Onderwerp
Aanvullend detailadvies natuurwaarden zeewering Oost inkelenpolder

Oost-Inkelenpolder

Onderwerp
Detailadviezen dijken Westerschelde (7201F0401)

Hoogte van het slik t.o.v. NAP
Gegevens najaar 2001

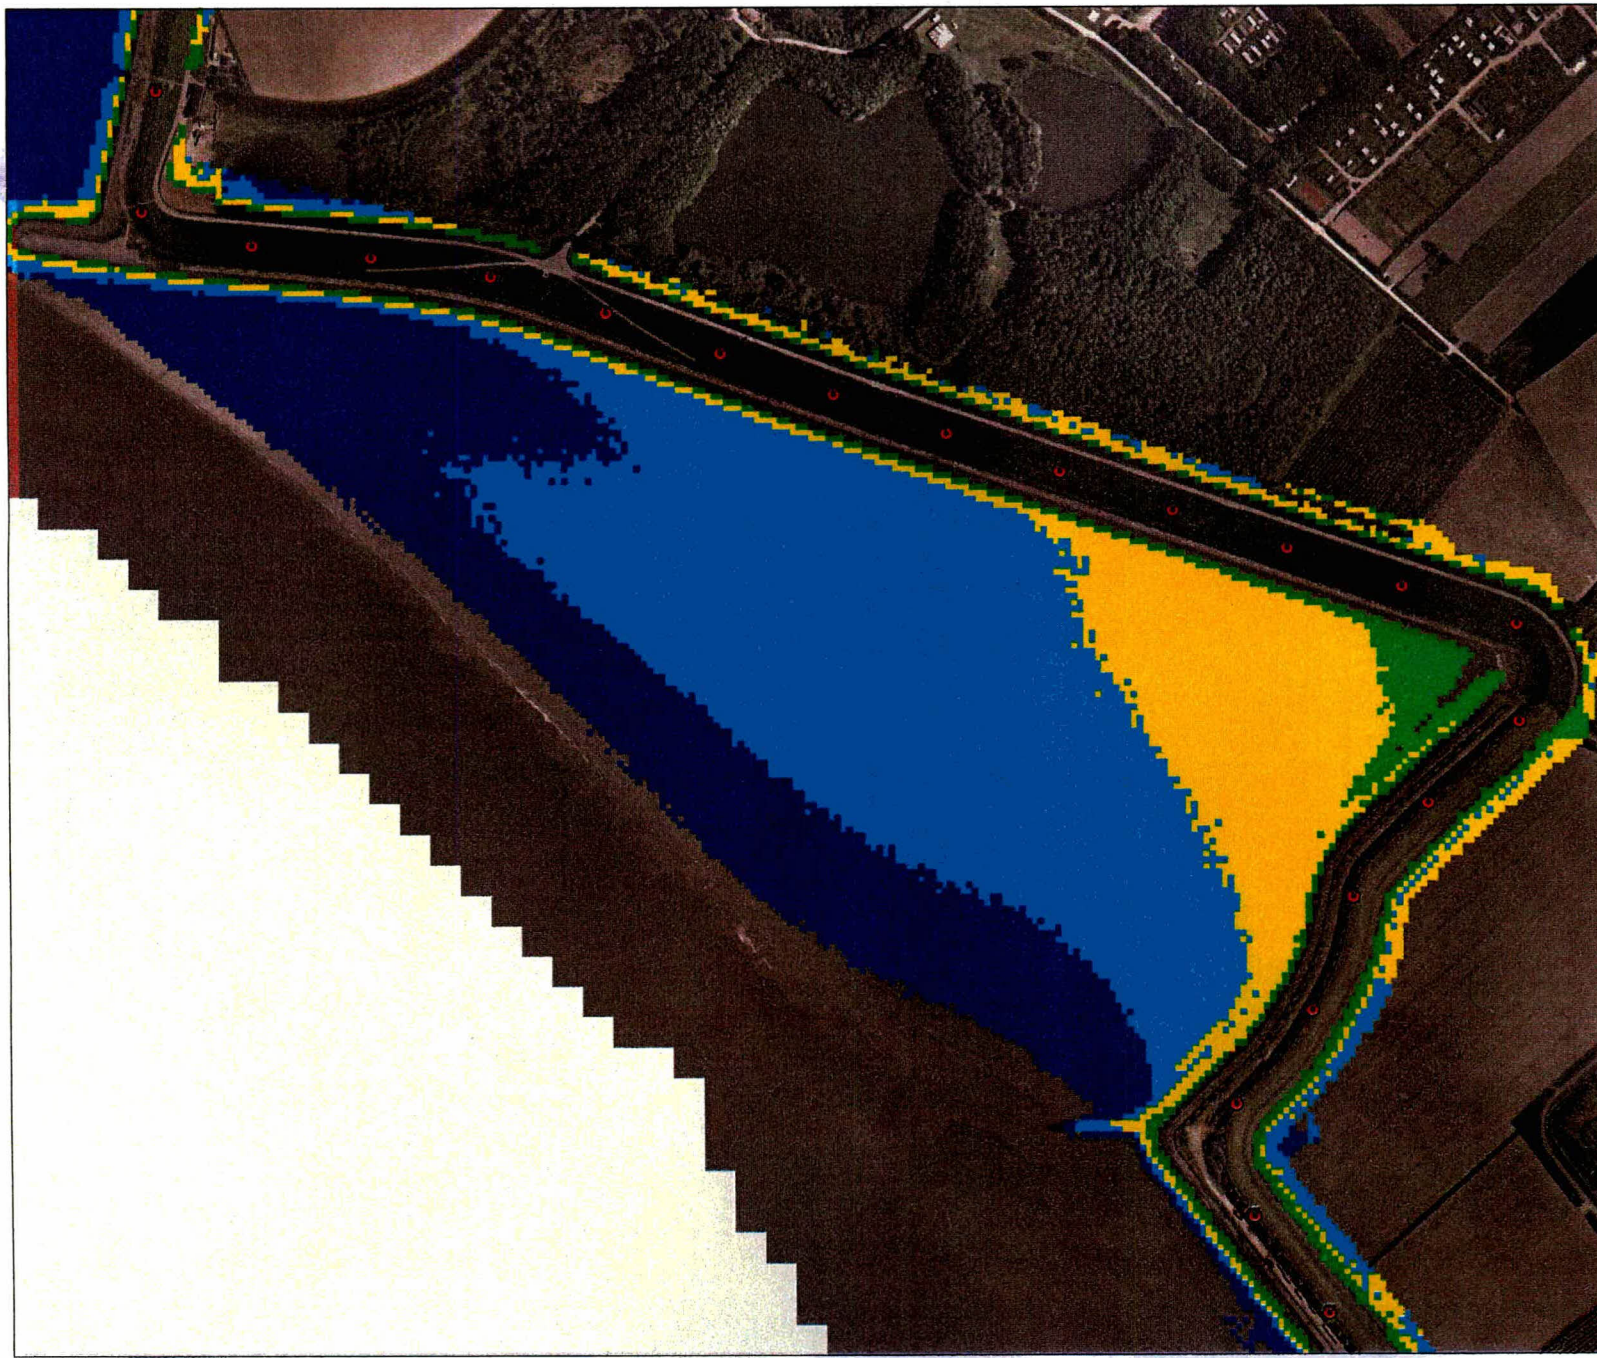
Het voorland bij dit dijkvak bestaat uit het kwalificerende habitatype 1130 Estuaria. Met de werkzaamheden aan de dijk zal op de plekken waar slik aan de dijk grenst verstoring plaats vinden van dit habitatype. Hierbij zal geen vegetatie verstoord worden omdat deze niet voorkomt in dit habitatype. Wel zal de bodemopbouw van het slik verstoord worden daar waar dit uitgegraven wordt. Dit is langs het gehele dijkvak aan de orde

De hoogte van het slik varieert van 2 meter beneden NAP in het westelijk deel tot 2 meter boven NAP in het oostelijk deel. Dit is weergegeven op bijgevoegde kaart.

In hoeverre de verstoring van het slik zich zal herstellen wordt komende maanden onderzocht door het RIKZ en de MID. Medio juli zal hier een rapportage over komen. Wel is de verwachting dat hoe hoger het slik is des te langer het herstel zal duren. Een laag slik heeft een hogere dynamiek dan een hoog slik en zal daarom sneller herstellen.

Om onnodige schade aan het slik te voorkomen dient de werkstrook op het slik zo klein mogelijk gehouden te worden. Na de werkzaamheden moet het uitgegraven slik weer op zijn oude hoogte terug gebracht worden.
